Věc: **Vysvětlení zadávací dokumentace – XIII.**

Nadlimitní veřejná zakázka na stavební práce s názvem „**Sanace, rekultivace a revitalizace území po těžbě štěrkopísku u Hlučína – I. etapa**“, zadávaná dle zákona č. 134/2016 Sb., o zadávání veřejných zakázek, ve znění pozdějších předpisů (dále jen „zákon ZVZ“), druhem zadávacího řízení – otevřené řízení, zveřejněná ve Věstníku VZ dne 19. 2. 2018, s Evidenčním číslem zakázky Z2018-005546.

V technické zprávě „SO355_01_TZ“ se uvádí:

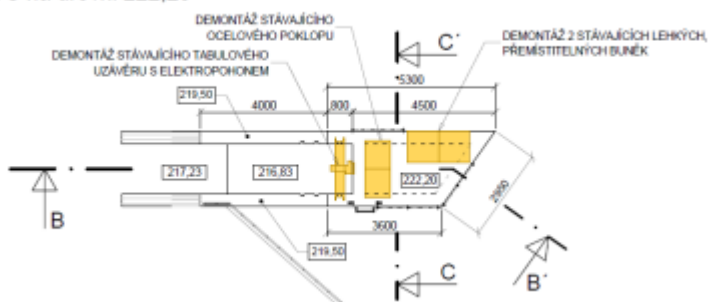
V severozápadní stěně objektu bude dobetonován prostup stěnou na požadovanou velikost 1200x1200mm a z vnitřní strany této stěny bude osazeno nové vřetenové šoupátko. Dobetonování bude provedeno z betonu C30/37-XC4, XF3, XA2-CI 0,4–Dmax22-S2 s vyztužením betonářskou ocelí B5000B. Dobetonované ostění otvoru bude kotveno trny ø8 po 200mm lepených do vrtů zálivkovou maltou. Úprava nadpraží a prahu otvoru bude upřesněna po zjištění skutečné velikosti a stavu stávajícího otvoru.

Uvedené činnosti nejsou vykázány položkami v soupise prací. **Žádáme zadavatele o provedení souladu projektové dokumentace a soupisu prací, doplnění položek pro možnost ocenění.**
